Interessengemeinschaft Naturschutz Rödder
- V o r s t a n d -

Geplante Deponie der Klasse I in Dülmen-Rödder

hier: Stellungnahme der Interessengemeinschaft

Anlage IV
Luftbild der 4 Tongruben und Brunsbachverlauf
Tongrube 2
wird derzeit von
Remex verfüllt
Tongrube 3
Brunsbach
Wienerberger Ziegelwerk
Tongrube 1
geplante
Remex
Deponie
Tongrube 4
wird von
Wienerberger
derzeit in der
oberen Hälfte
ausgetont.
Remex
Schredderanlage

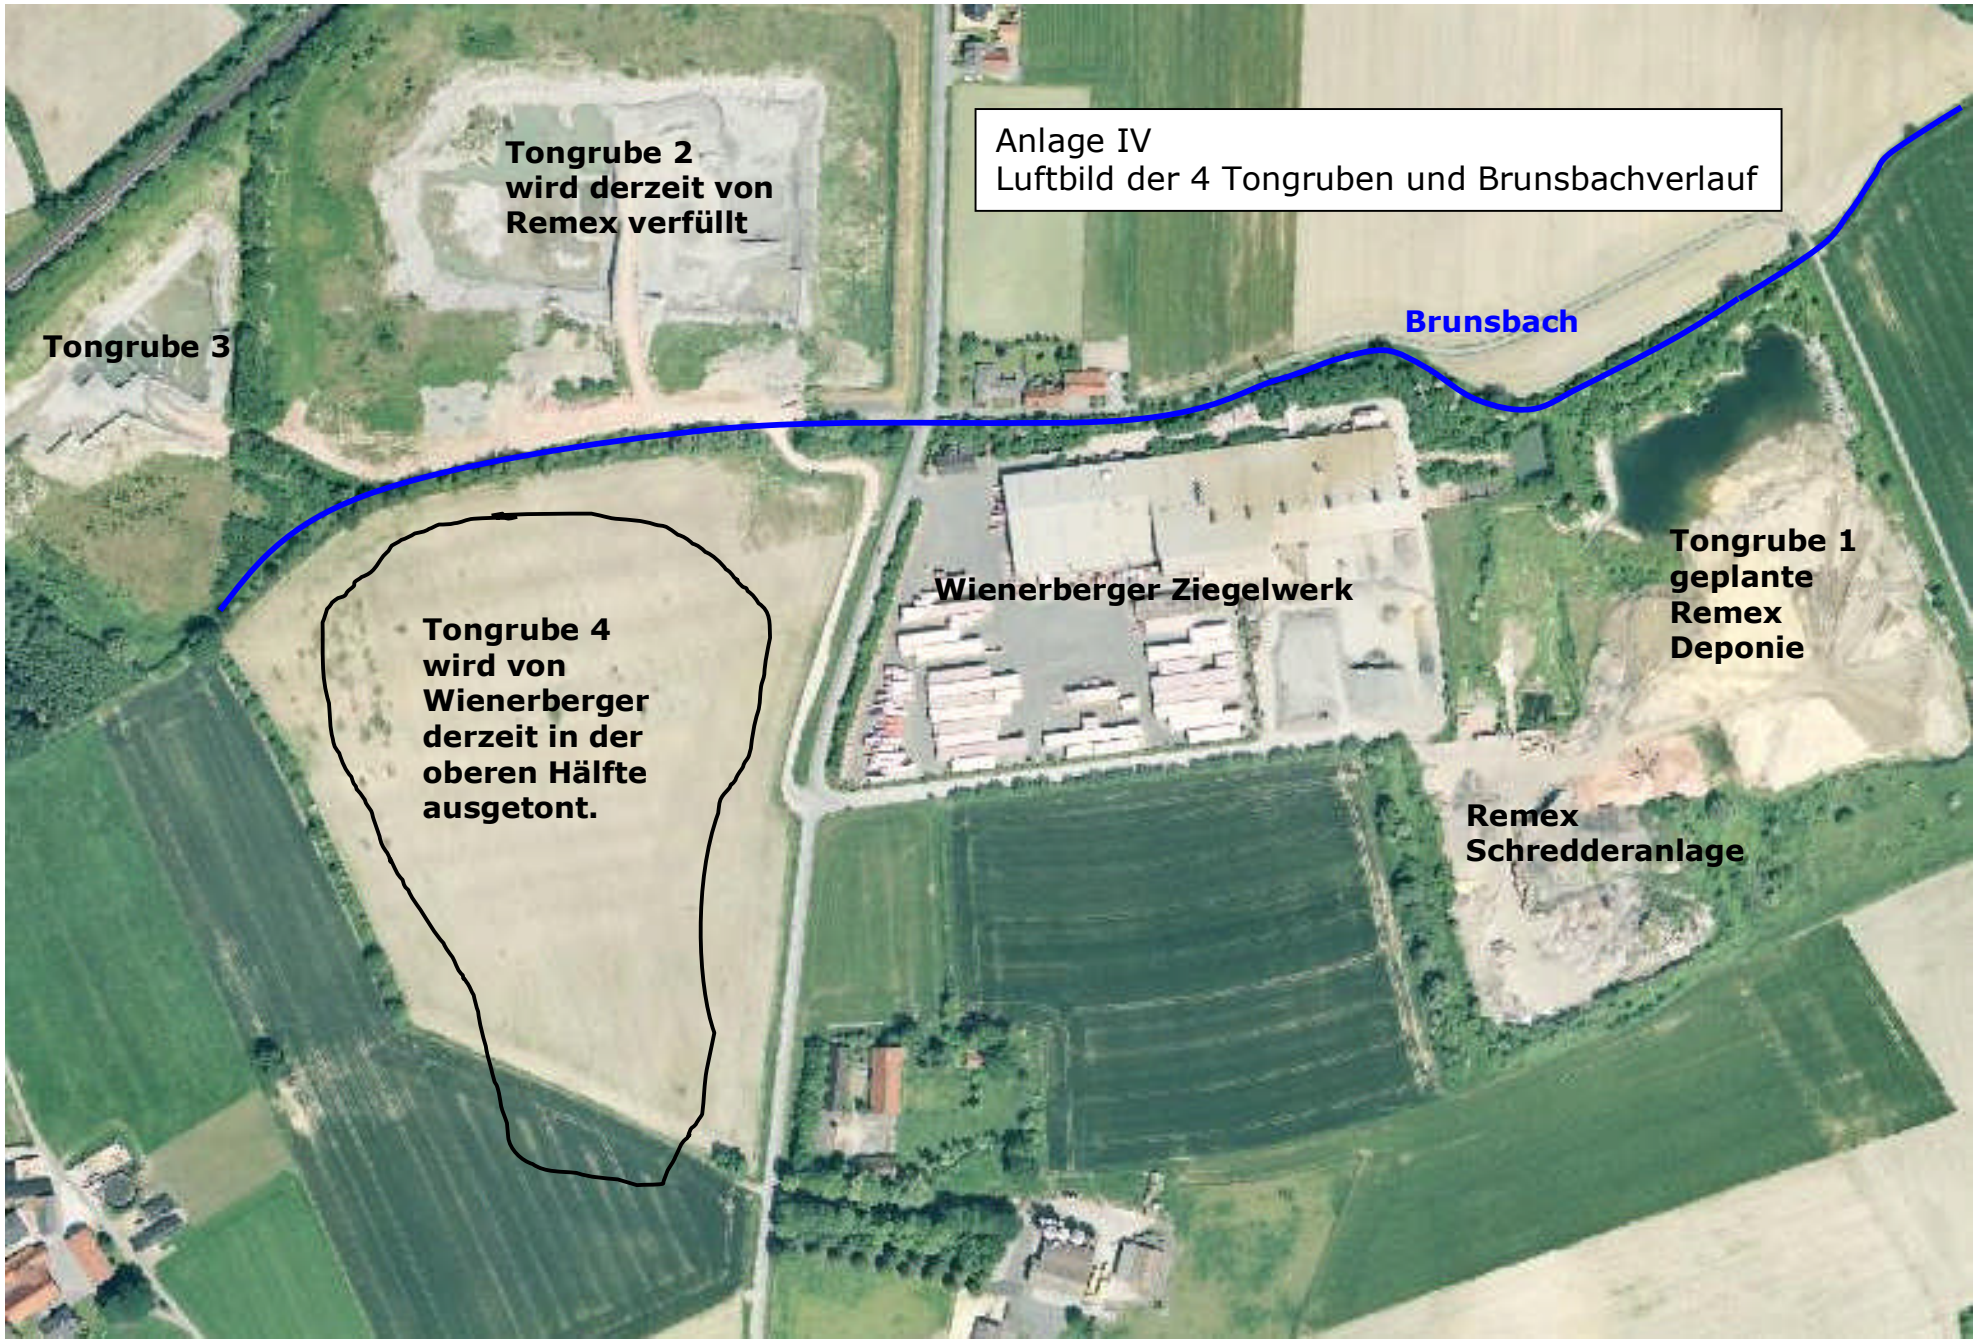
2. Bei Regengüssen wie jetzt im Raum Rheine, Steinfurt (350 l/m² nur im August) und Osnabrück, 1998 und 2004 (120 l/m² am 01.Mai) in Buldern und damit am Standort der jetzt geplanten Deponie, kann eine Auswaschung der rund 15 Jahre offenen Deponie nicht verhindert werden. Wasser mit Deponieanteilen schwemmt über unsere Felder in breiter Front dem Gefälle folgend direkt in den 1500 m entfernten Kleuterbach (und über Hiddingsel, Lüdinghausen in den Hullerner Stausee - siehe auch Anlage II). Niederschlagsübermengen können über die Druckentwässerung (max 1,3 l/s) nicht abgeführt werden und gelangen in den angrenzenden Teich, der auch von anderen Flächen und vom Grundwasser gespeist wird. Er läuft dann über (THW mußte schon mal den Teich abpumpen, Anl. VI) in den Brunsbach. Der mündet im Kleuterbach, siehe oben. Welche Maßnahmen sollen das verhindern?

4. Die geringste Entfernung der beiden Deponien TG I und TG II beträgt um 350 m.
   Sie müssen daher im Zusammenhang gesehen werden. Sie sprengen mit zusammen ca. 18 ha den Rahmen von 10 ha, bei dessen Überschreitung es sich um eine raumbedeutsame Anlage handelt.
   Die Nord-Süd-Ausdehung aller 4 Tongruben beträgt 500 Meter, die Ost-West-Richtung 1000 Meter (immer die äußere Kante!). Die Wiedereinbindung in die Landschaft findet nicht statt, wie wir sehen.
   Das Alles ist eine raumbedeutsame Anlage im engen Umkreis und im großen Stil. Der Bezirksregierung in Münster sind nur die 8 ha der verfüllten TG I genannt worden. Das ist weniger als die halbe Wahrheit. Hier muss die Bezirksregierung erneut die Unterlagen in Verbindung mit allen Tongruben prüfen, besonders mit der TG II, die schon jetzt eine Deponie ist. Die Luftbildaufnahme (siehe Anlage IV) zeigt deutlich den Zusammenhang der Tongruben- und Deponieflächen. Das Aufteilen auf Einzelgenehmigungen, um jeweils unter 10 ha zu bleiben ist unzulässig! So entsteht langfristig das von uns befürchtete riesige Remondis-Entsorgezentrum!
